Krycí list ZBV

Název a evidenční číslo Stavby:	Číslo SO/PS / / číslo Změny SO/PS:	Číslo ZBV:
II/112 Domašín - Zdislavice Název stavebního objektu/provozního souboru (SO/PS): **Úprava povrchu sil. II/112 - úsek č. 5**	**101.5/1**	**6**

Změnový list

Dílčí změna 1: Trvalé DZ

5. ÚSEK - KM 24,970 - 25,270

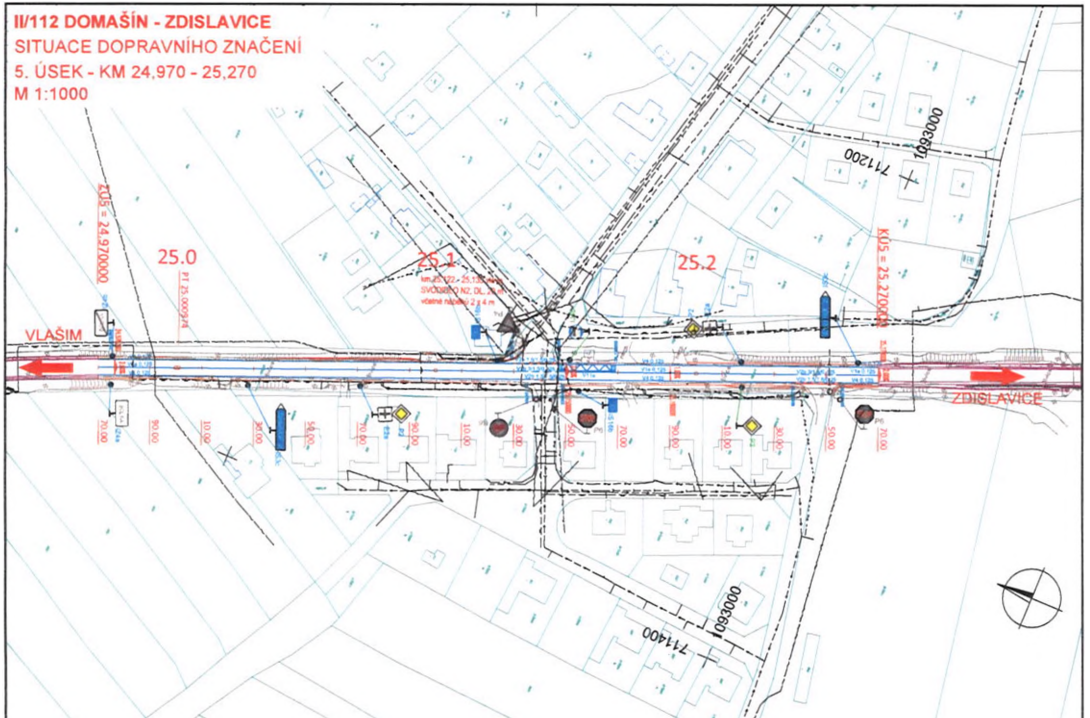
Změna vznikla na základě požadavku Dopravního inspektorátu Policie ČR v Benešově k dodatečným úpravám navrženého řešení trvalého dopravního značení. Předmětem realizace trvalého dopravního značení dle zadávací PDPS bylo mj. odstranění stávajících dopravních značek včetně ocelových sloupků. Dále též provedení svislého dopravního značení dopravními značkami osazenými na ocelové sloupky a vodorovným dopravním značením hladkou barvou a strukturálním nehlučným plastem.

Dopravní inspektorát Policie ČR v Benešově si vyžádal změny v navrhovaném řešení trvalého dopravního značení opravované komunikace, jež bylo součástí zadávací PD. Projektant RDS následně vypracoval aktualizované technické řešení trvalého dopravního značení, které předložil Dopravnímu inspektorátu Policie ČR k odsouhlasení.

Předmětem změny je úprava množství odstraňovaných stávajících dopravních značek, ocelových sloupků, změna množství, případně i typu realizovaných dopravních značek, ocelových sloupků a vodorovného dopravního značení hladkou barvou i strukturálním nehlučným plastem.

Aktualizované technické řešení trvalého DZ bylo Stanoviskem ke stanovení místní úpravy provozu na pozemních komunikacích ze dne 1. 12. 2020 odsouhlaseno Dopravním inspektorátem Policie ČR v Benešově **(příloha č. 8)**. Iniciátorem výše uvedené změny je zhotovitel. Změna byla odsouhlasena jak TDI **(příloha č. 9)**, tak autorským dozorem **(příloha č. 10)**.

Změna je vyjádřena smluvními položkami 34 až 40. Tato změna ponižuje smluvní cenu stavby o 26 625,59 Kč.
